榕发·瀚棠项目

——拟变更方案

总平面图

10#，M1# 楼局部
二层平面图

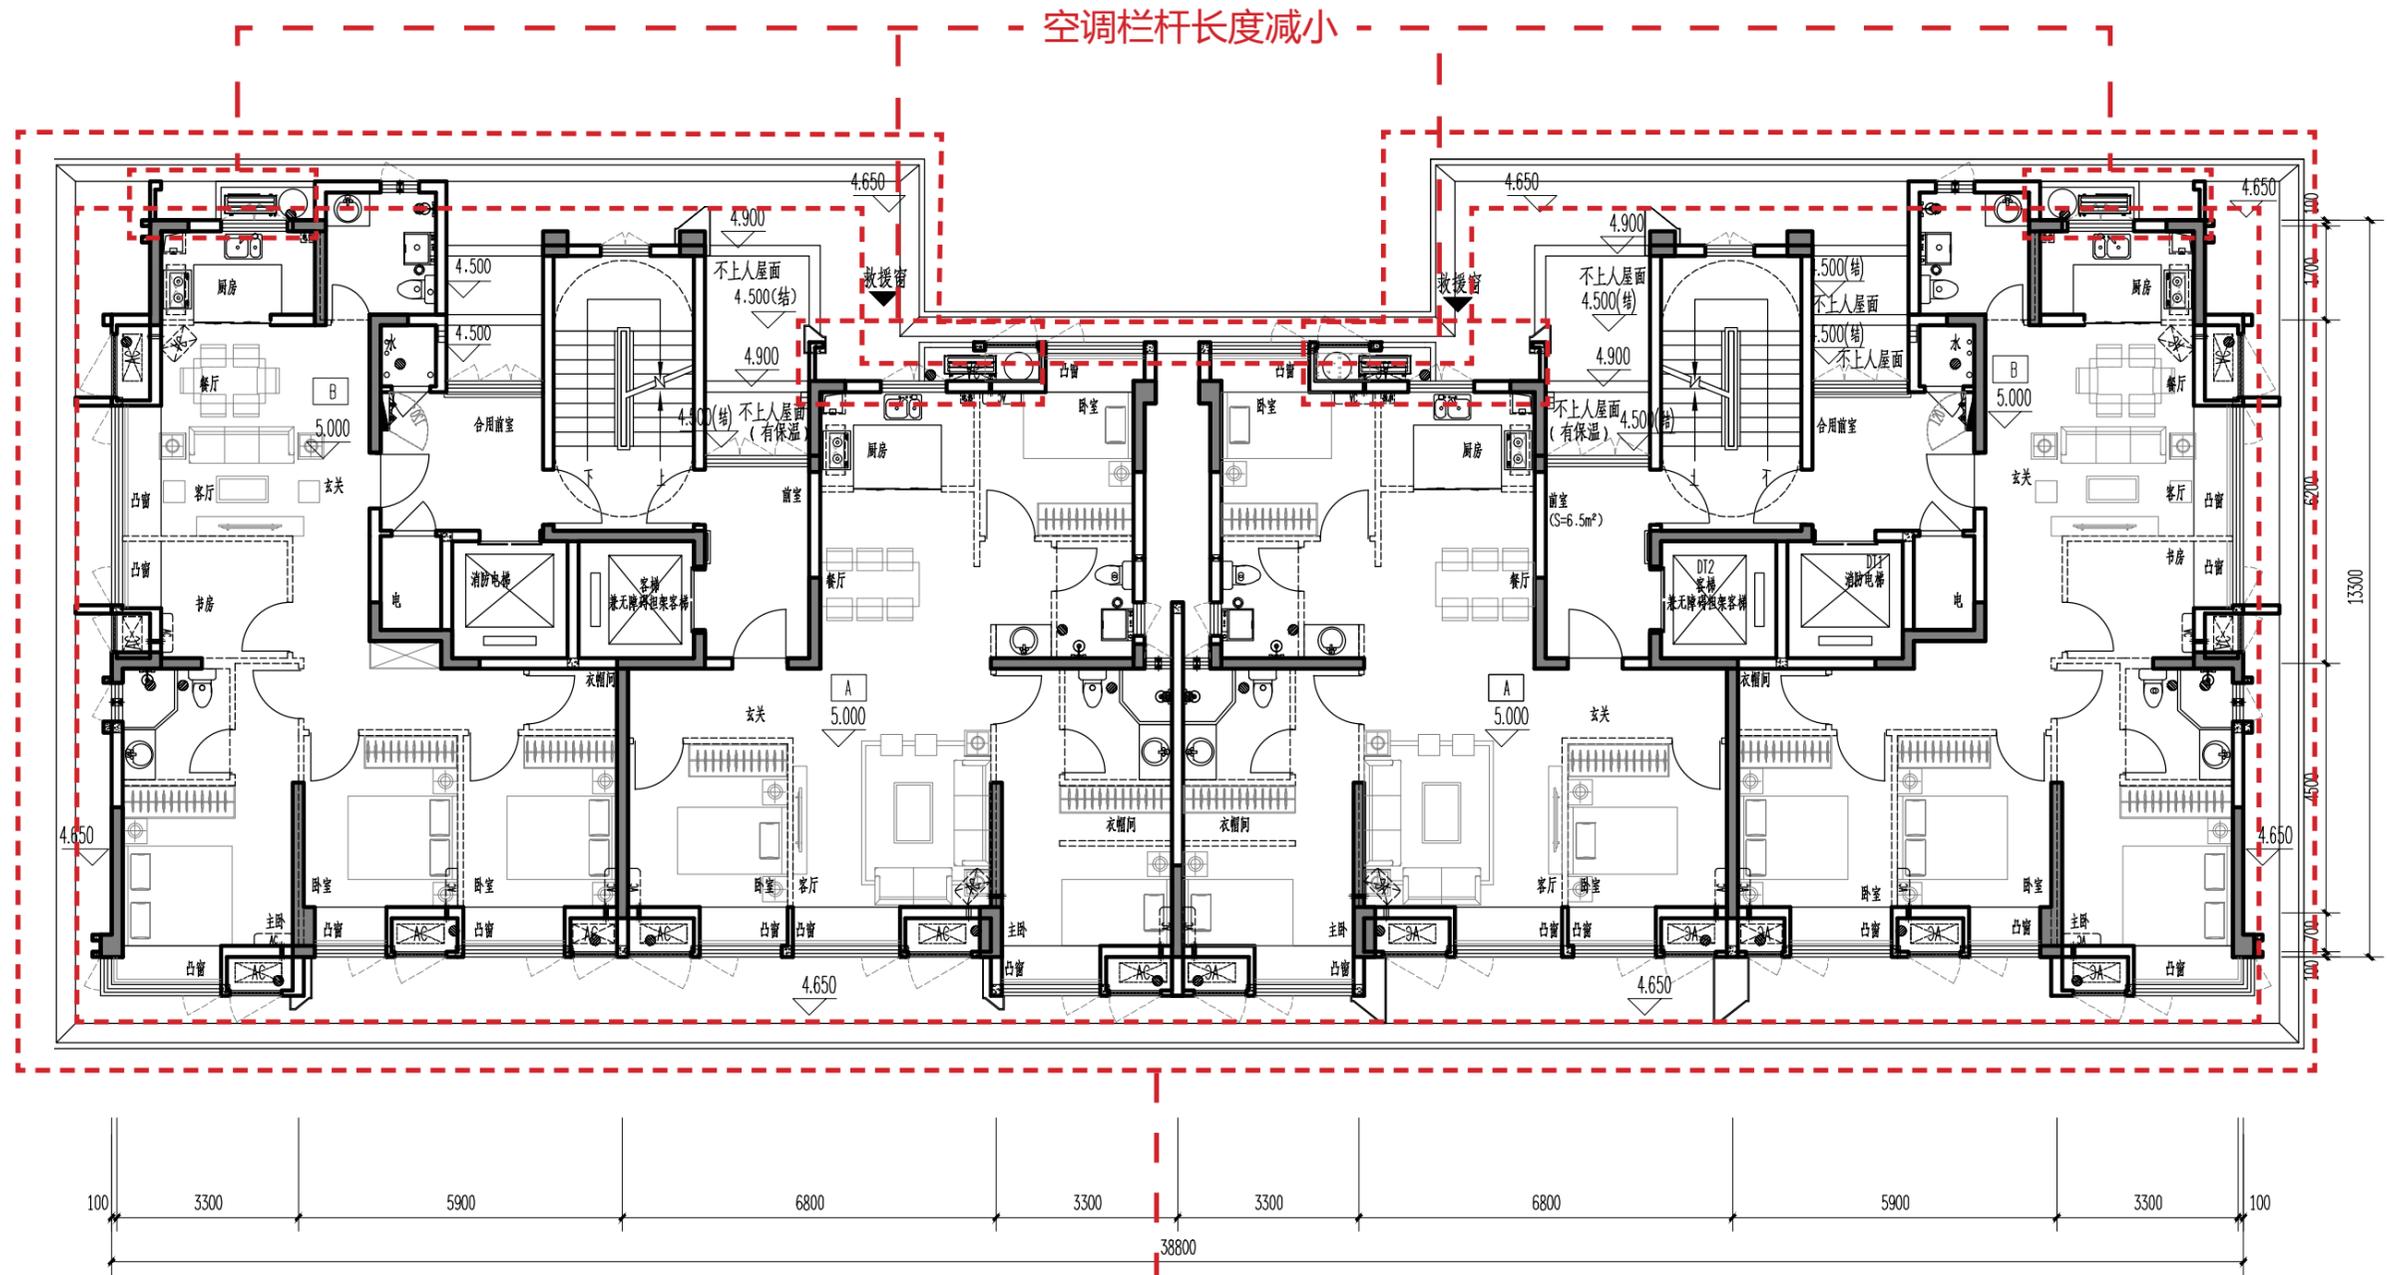
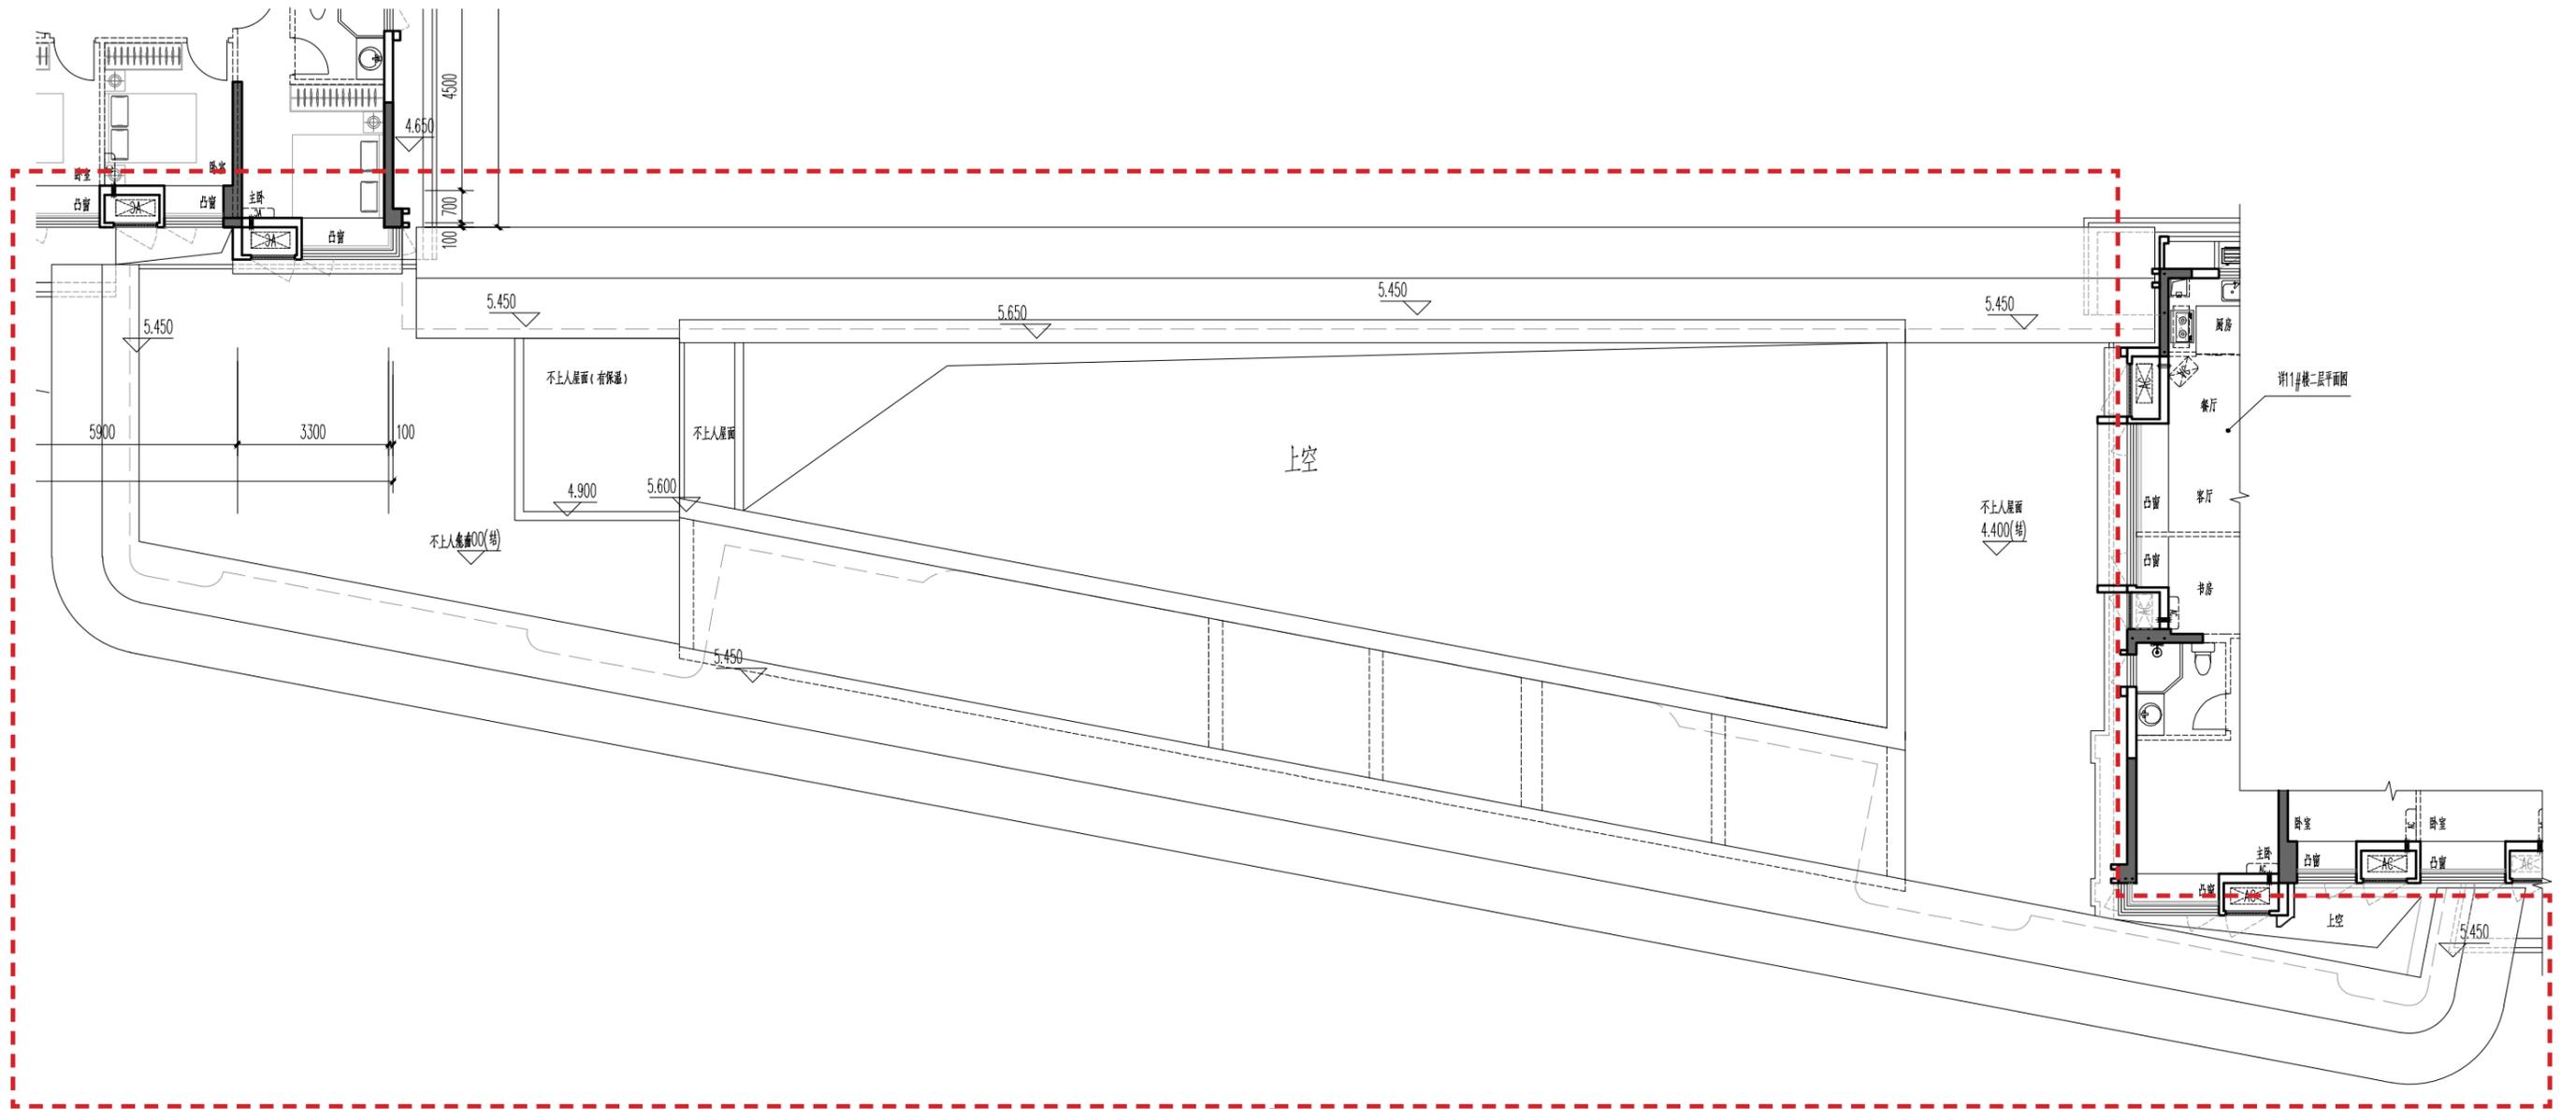
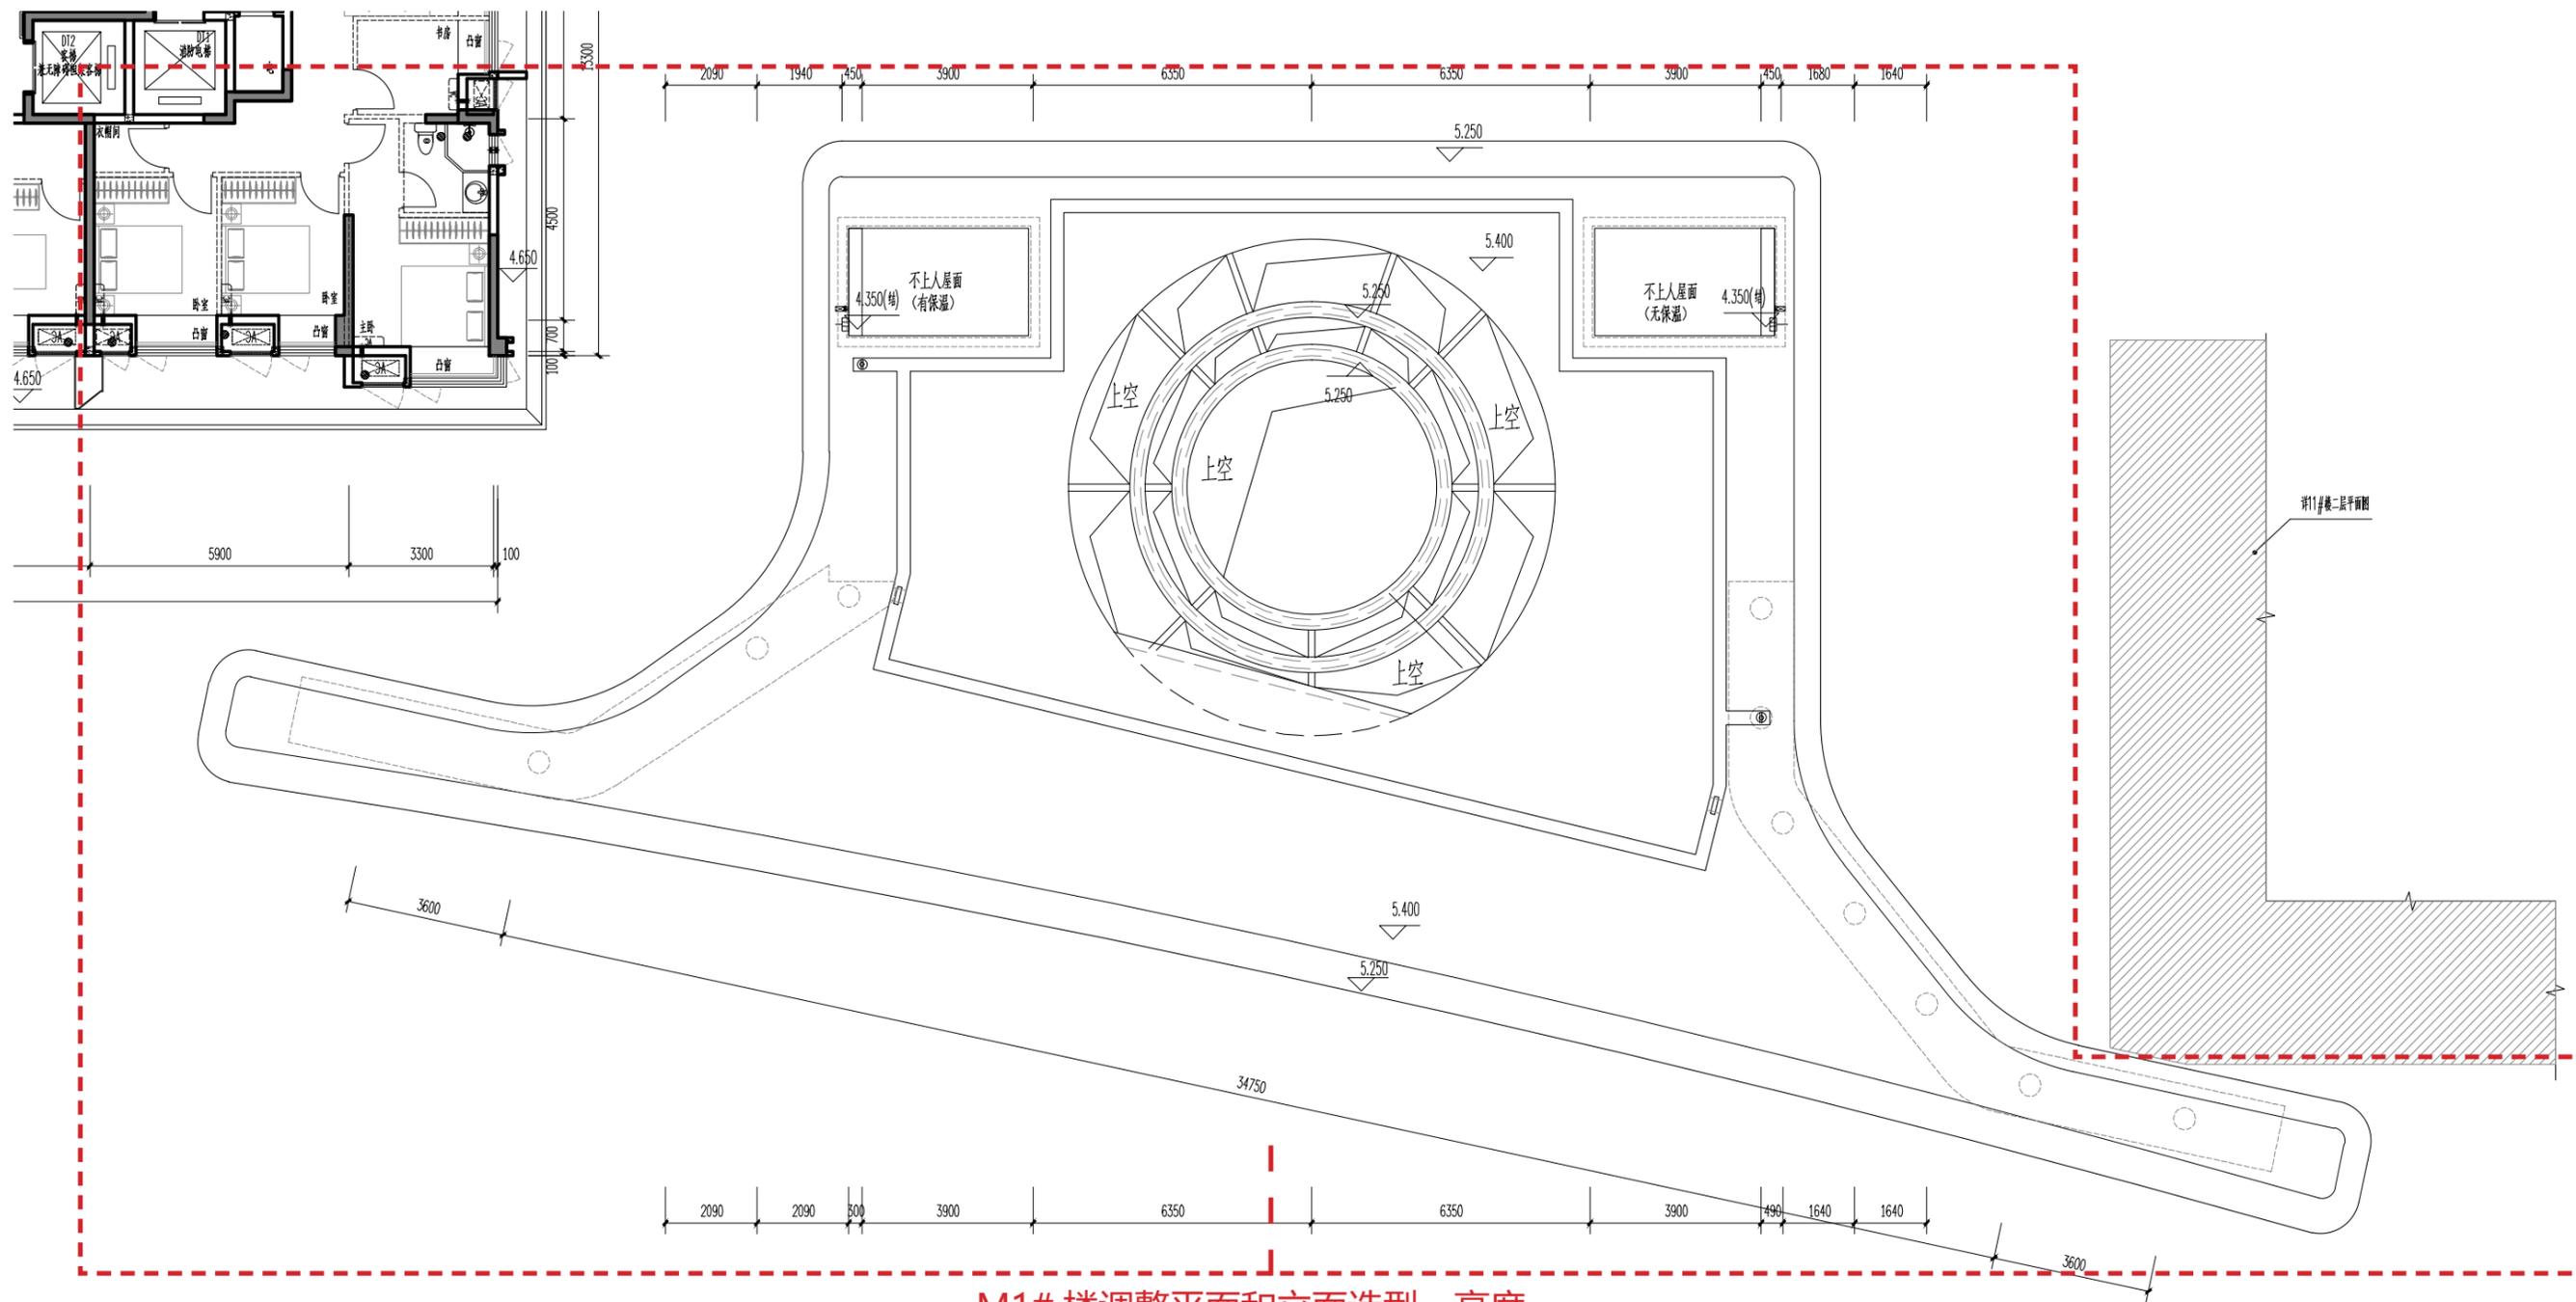
外挑雨披调整线脚造型、轮廓

M1# 楼调整平面和立面造型、高度，
